平成 年 月 日  
株式会社 東芝 府中工場  
スイッチギヤ部  
部長 生田 正樹

V 4 (S) / V 6 (S) 形 高圧真空遮断器  
電圧コイルユニット交換のお願い

# V4 (S) / V6 (S) 形真空遮断器不適合について

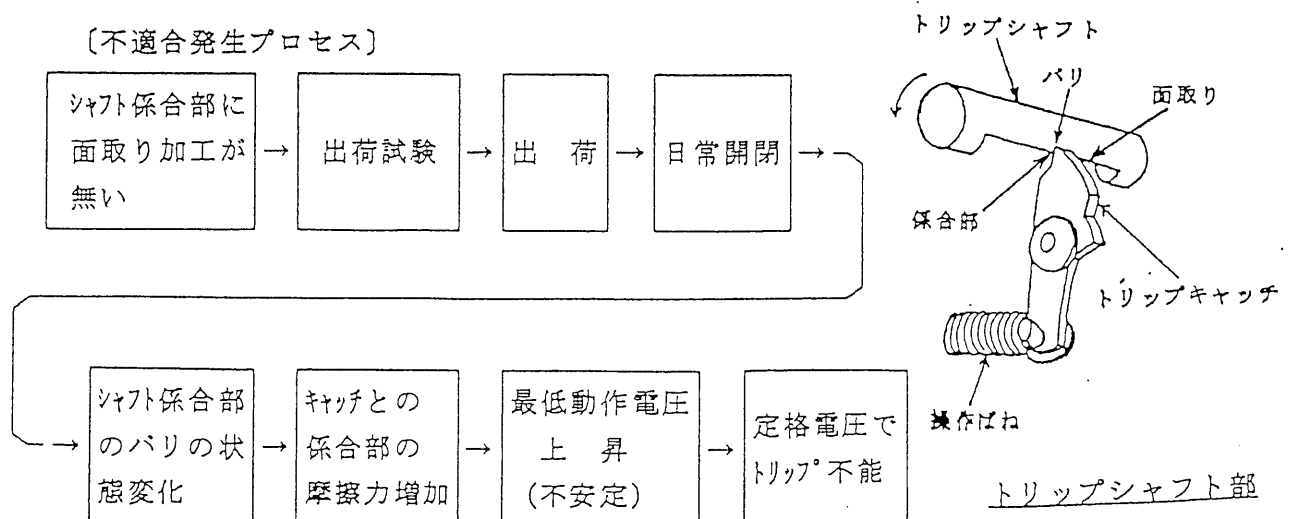
対象は、V4 (S) / V6 (S) 形マルチシリーズの真空遮断器で、電圧トリップ方式のものです。

- (1) 定 格：定格電圧 7.2/3.6kV、 定格電流 400A, 600A、 定格遮断電流 8kA, 12.5kA
- (2) 製造期間：1991年2月～1994年9月
- (3) 形 式：以下に該当形式を示します。

V4 (S) - □ ----- 7.2/3.6kV 400A 8kA

V6 (S) - □ ----- 7.2/3.6kV 600A 12.5kA

(不適合発生プロセス)

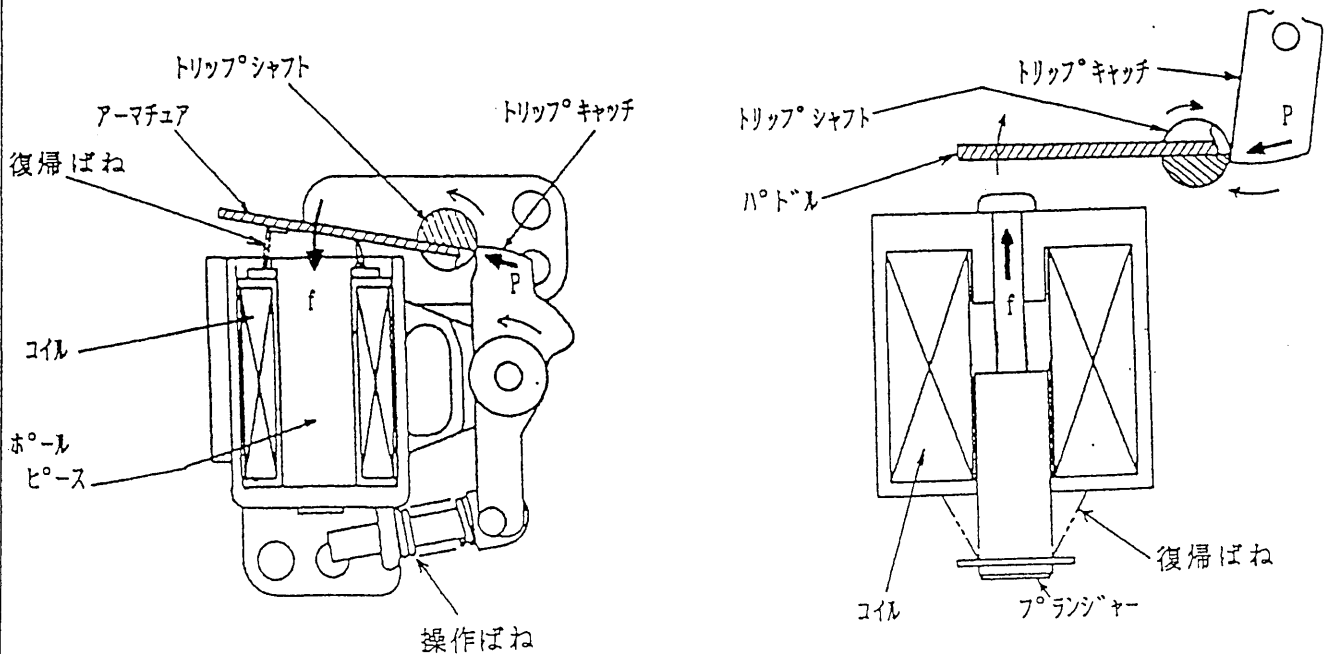
不適合事象が、手動操作ハンドルによる操作は可能ですが電氣的な開路操作は不可能という事から、トリップコイルユニットに不適合要因があると考え、調査をしました。

その結果、トリップシャフト係合部の面取り加工がなく、遮断器の開閉操作によりトリップシャフトにバリが発生し、キャッチとの係合部の摩擦力が増加して電氣的操作ではキャッチが外れず、トリップ不能になった事が判明しました。

不適合発生の原因はトリップシャフト係合部の面取り加工の無い物が混入したためと判明しました。

対策としては、この混入の可能性のある製造期間の真空遮断器を対象とし、トリップシャフトに面取り加工のあることを確認した電圧トリップコイルユニットと交換させて戴きます。

尚、現地で交換に要す時間は1H/台程度で、VCBの停電（使用回路の停電）が必要になります。
